Znak sprawy: FDZP.226.12.2020

Dotyczy: przetargu nieograniczonego pn. „przebudowa fragmentu Oddziału Chirurgii Ogólnej i Urazowej ZZOZ w Ostrowie Wielkopolskim”

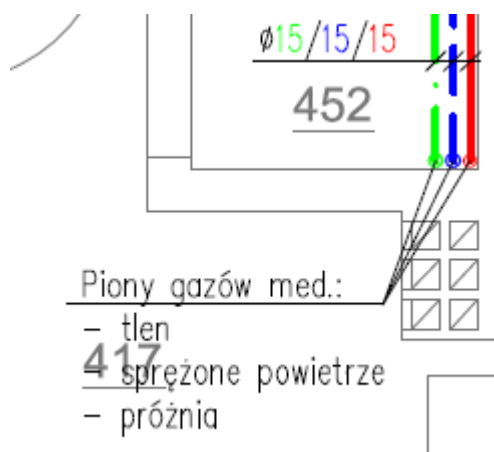
1. Na rysunku instalacji gazów medycznych GM-1 (Rzut III Piętra) oznaczono rozprowdzenie instalacji: tlenu, sprężonego powietrza medycznego oraz próżni z Pionu, jak przedstawia fragment rysunku poniżej:

Proszę o potwierdzenie, że **wskazany pion (przy pomieszczeniu 452)** jest istniejący i nowoprojektowaną instalację: tlenu, sprężonego powietrza medycznego i próżni należy włączyć do istniejącego pionu.

Odpowiedź: Instalację gazów medycznych (tlen, powietrze, próżnia) w obrębie Oddziału Ortopedycznego należy podłączyć do istniejącego pionu gazów medycznych w pomieszczeniu technicznym nr 452.

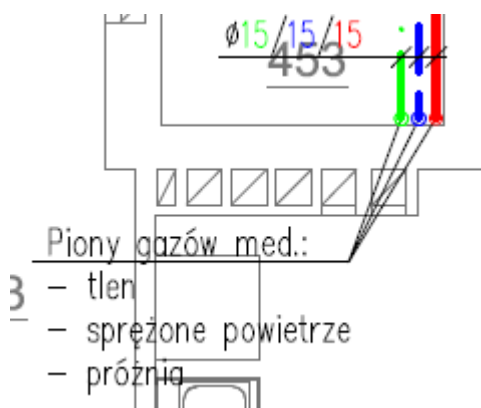
2. Na rysunku instalacji gazów medycznych GM-1 (Rzut III Piętra) oznaczono rozprowadzenie instalacji: tlenu, sprężonego powietrza medycznego oraz próżni z Pionu, jak przedstawia fragment rysunku poniżej:

Proszę o potwierdzenie, że **wskazany pion (przy pomieszczeniu 453)** jest istniejący i nowoprojektowaną instalację: tlenu, sprężonego powietrza medycznego i próżni należy włączyć do istniejącego pionu.

Odpowiedź: Instalację gazów medycznych (tlen, powietrze, próżnia) w obrębie Oddziału Chirurgii Ogólnej należy podłączyć do istniejącego pionu gazów medycznych w pomieszczeniu technicznym nr 452.

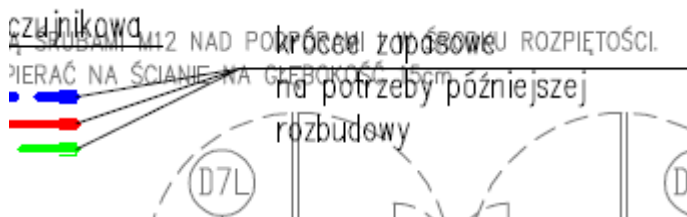
4. Na rysunku instalacji gazów medycznych GM-1 (Rzut III Piętra), w pobliżu pomieszczenia nr. 445 znajduje się przerwana instalacja tlenu, sprężonego powietrza medycznego, próżni, jak na poniższym fragmencie rysunku:

Proszę o potwierdzenie, że instalację tlenu, sprężonego powietrza medycznego, próżni należy zaślepić we wskazanej na rysunku GM-1 lokalizacji.

Odpowiedź: Zgodnie z SIWZ
